M E M O

Reg. nr.:	23.026151	Projectnummer	
Aan:	Gemeente Alphen aan de Rijn		
Van:	Robert Schellen		
Cc:	Chris Mudde, Joost van der Zwet		
Onderwerp:	Aanvullende vragen keringen Gnephoek		
Datum:	24/03/2023	Dossiernummer:	DIG-12332

Figuur 1 Hoogtetoets 2024 (concept); oranje strekkingen hebben hoogtetekort tot 10 cm

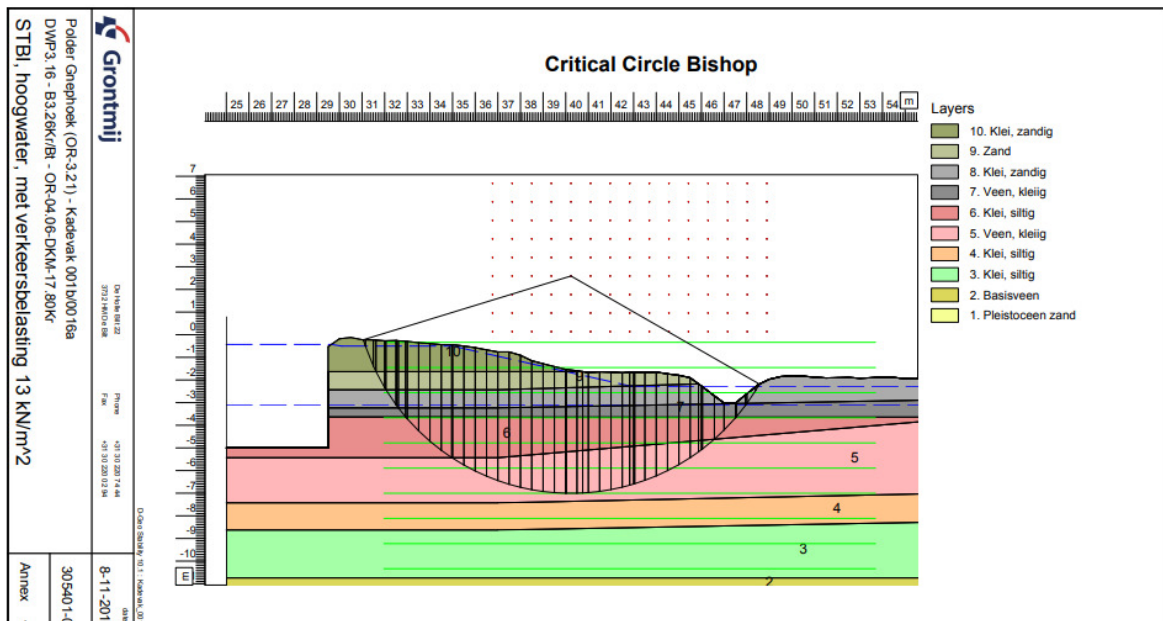
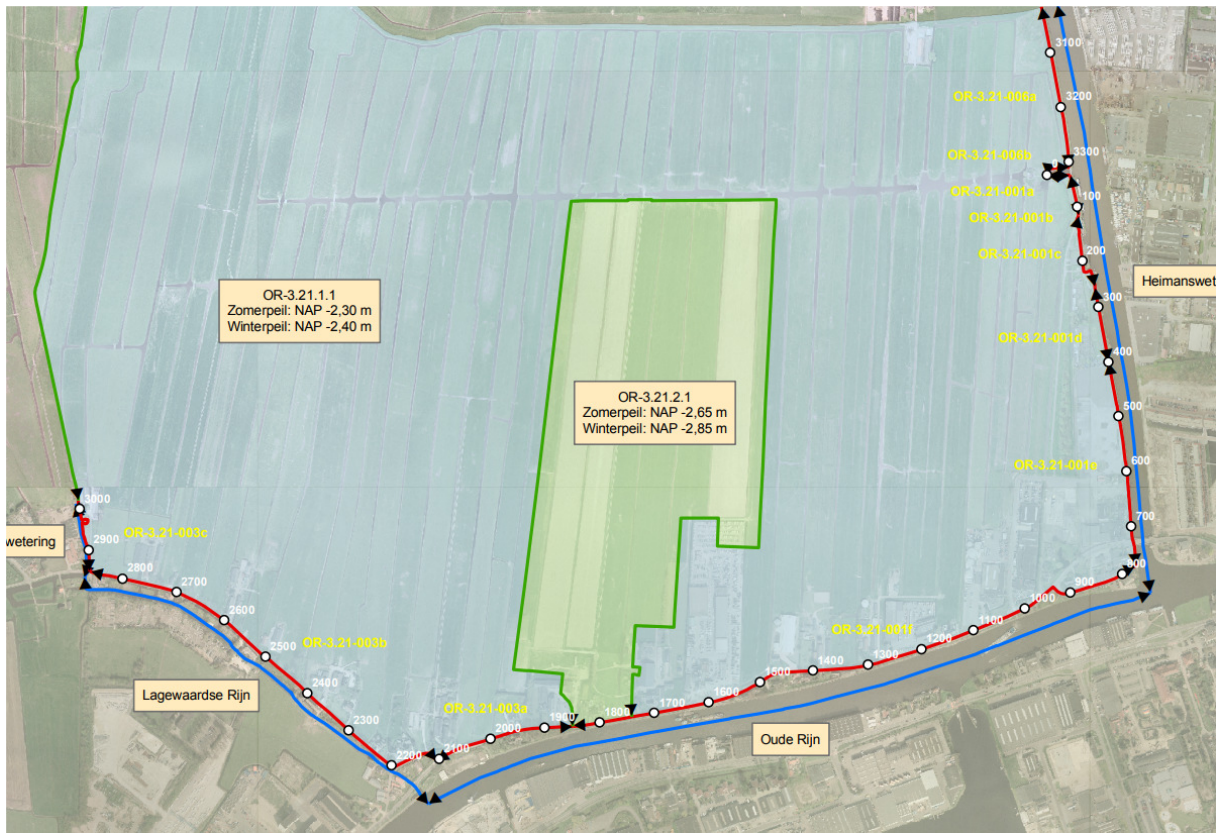
In de hoogtetoets voor nieuwe toetsronde (2024, nog in concept) worden de keringen langs de Oude Rijn grotendeels goedgekeurd op hoogte (minimaal benodigde hoogte), alleen nabij de aftakking met de Heimanswetering zitten twee lagere plekken. Langs de Heimanswetering zitten in de keringen langs de Gnephoek polder enkele lage plekken met een hoogtetekort tot 10 cm. (zie ook onderstaande figuur 1)

Indien echter bebouwing/infrastructuur in de beschermingszone van de waterkering komt moet deze, in beginsel, buiten het profiel van vrije ruimte blijven. De kruinhoogte van de PvVR is 0,1 mNAP. De minimaal gehanteerde hoogte (toetshoogte) is vaak, ook nu, lager dan de kruin van het PvVR. Indien men bijvoorbeeld een weg op de kruin van de kering wil aanleggen moet deze dus boven het PvVR aanleggen (inclusief marge voor zetting). Om in dit geval meer inzicht in de benodigde hoogte te krijgen kan voor een inschatting kan dus een verschilkaart met AHN4 tov 0,1 mNAP worden gemaakt tpv de kruin. En voor de polderkering tussen vrouwgeest en Gnephoek -1,73 mNAP.

Polder Gnephoek (OR-3.21) - Kadavak 001c
DWPd 20 - B0.16K/IB0.1BI - OR-4.06-DKM-17.80Kf
STBI, hoogwater, met verkeersbelasting 5 kN/m²

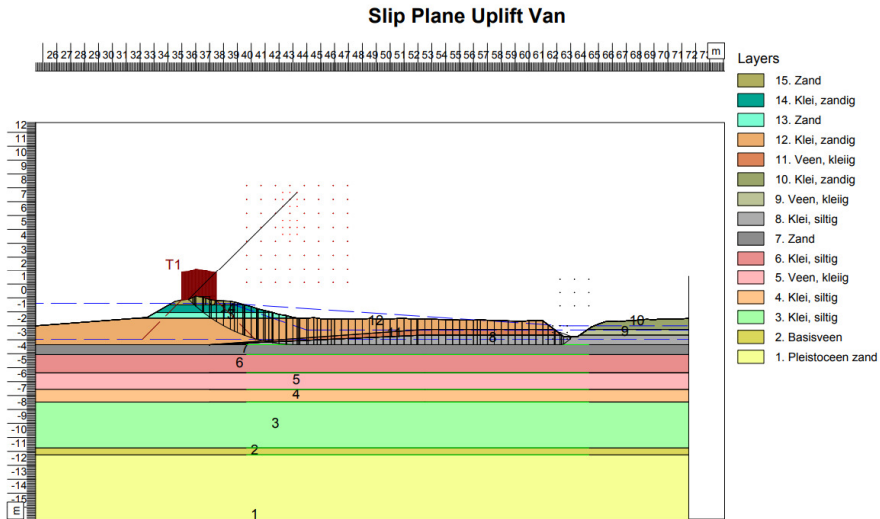
Conform de toetsrapporten zouden de kadevakken net voldoen aan IPO 4 klasse. Gezien de nu lopende toetsronde en de kleine marge is het niet uit te sluiten dat de kering in de nieuwe toetsronde wordt afgekeurd wanneer op IPO 4 beoordeeld moet worden.

N.B. Kadevak 1c is afgekeurd op piping, bij versterking moet gedacht worden aan het dempen of verplaatsen van de watergang die het dichtst bij de kering ligt)

Polder Gnephoek (OR-3.21) - Kadavak 001d
DWPd 28 - B00.33K/IB1 - OR-4.06-DKM-17.80Kf
STBI, hoogwater, met verkeersbelasting 5 kN/m²

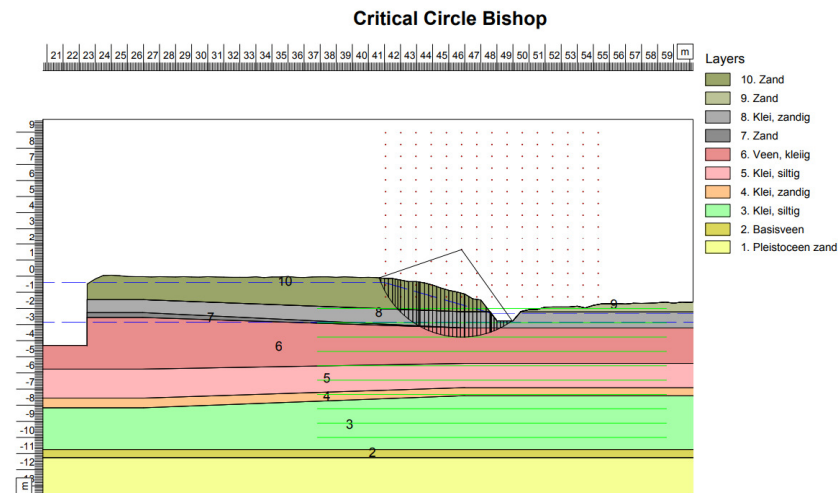
Dit kadevak zit net onder de grens van IPO 4 klasse en voldoet hier nu dus niet Aan IPO 4 klasse

Polder Gnephoek (OR-3.21) - Kadavak 001f
DWPf 78 - B1.66K - S31C0042
STBI, hoogwater, met verkeersbelasting 13 kN/m²

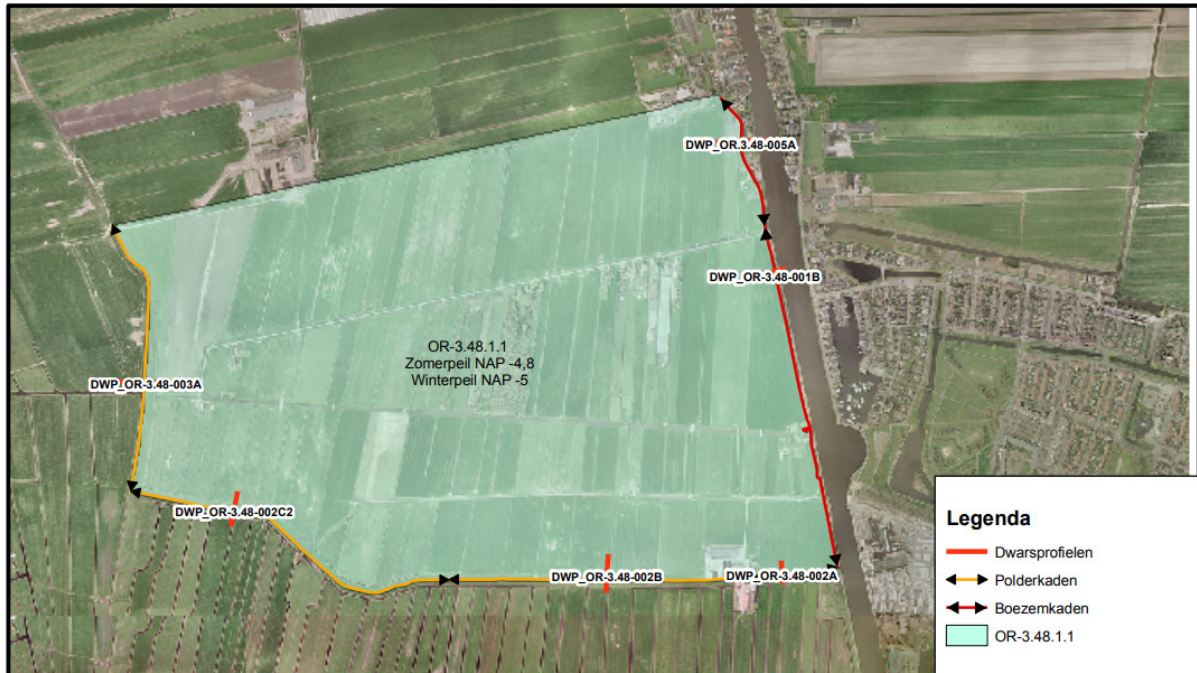
Het talud aan polderzijde heeft een onvoldoende stabiliteit. Echter door de brede kering is de kering wel goedgekeurd (bij afschuiven van binnentalud blijft er voldoende kering over. Indien beoordeeld wordt voor IPO 4 klasse zal dit traject kering dus ook worden goedgekeurd. Het is wel te adviseren om de taluds te verflauwen bij de gebiedsontwikkeling.

OR-3-48-002C Vrouwgeestpolder, DWP_OR-3-48-002C2 Toetsing STBI, Hoogwater met belasting drukstaaf Boring OR-3-48-B26-5KR/BT	Gronthoof	Td	Maastricht 9 10 0202 C STBI Hoogwater
	19-2-2010	040	230277.042
Bijl.

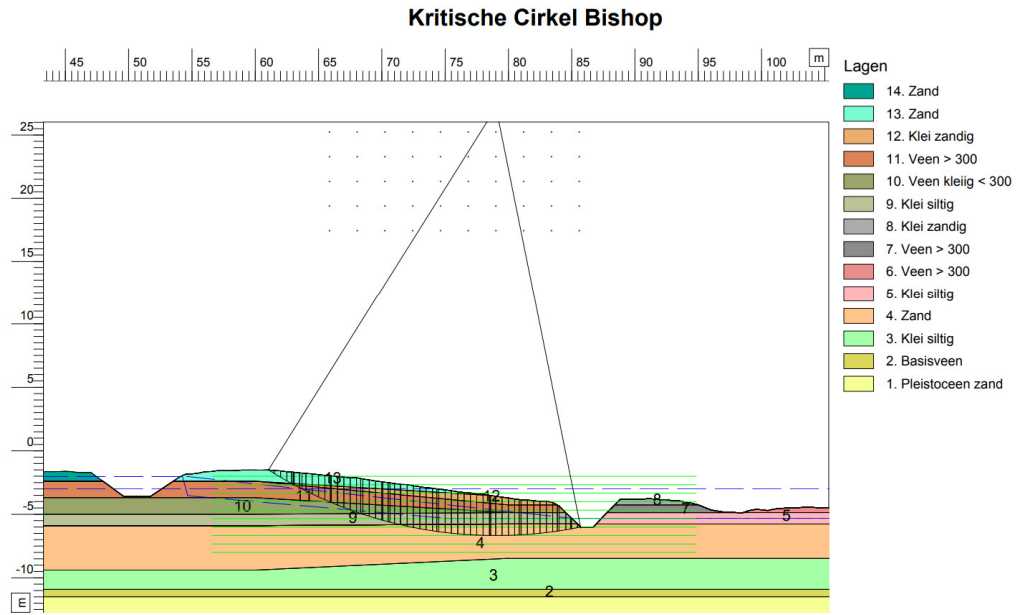
Traject is grotendeels goedgekeurd. Ter plaatse van kadevak 2C2 is echter onvoldoende getoets op faalmechanisme piping. Bij berekening met nieuwe methode Sellmeijer wordt een benodigde kwelweglengte gevonden van 26 meter (vanaf kant water). Dit valt binnen de huidige beschermingszone. Wel moet rekening gehouden worden met eventueel verplaatsen of dempen van de teensloot bij een versterking.
